Rapport etter tilsyn

Rapport	
Rapporttittel	Oppgavenummer
Tilsynet med erfaring med oppstart og drift av fase 2 - Johan Sverdrup	001265079
	Saksnummer
	2023/114

Involverte	
Hovedgruppe	Oppgaveleder [REDACTED]
Deltakere i revisjonslaget [REDACTED]	Dato 26.9.2023

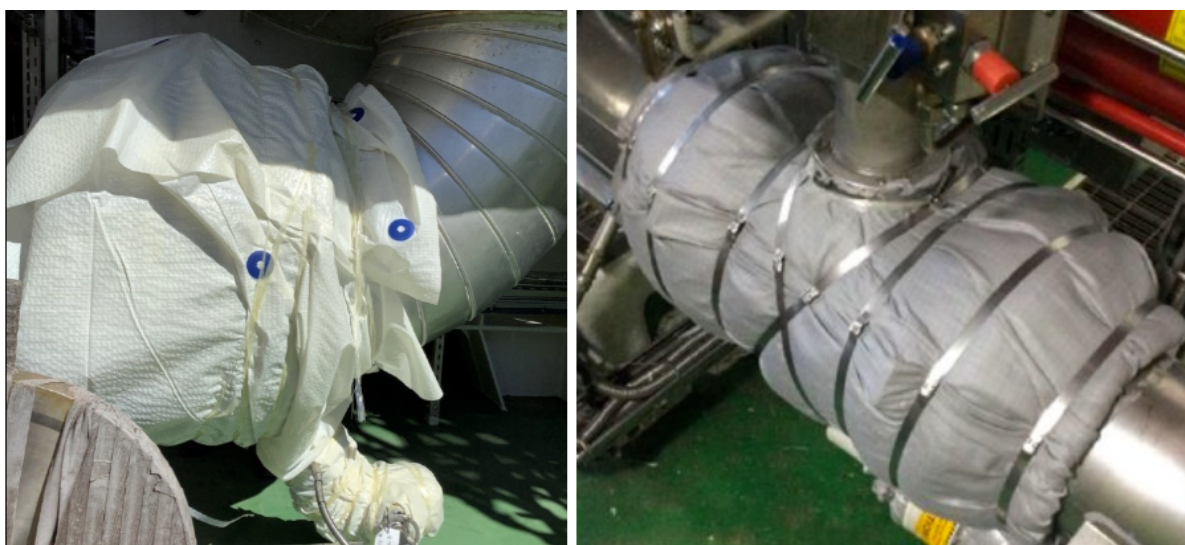
I selskapets søknad om samtykke til oppstart og drift av Johan Sverdrup fase 2, se ref. 2, ble det informert om arbeidet knyttet til brannisolering og sikkerhetskritisk varmeovervåking og varmekonservering (for å unngå voks og hydrater).
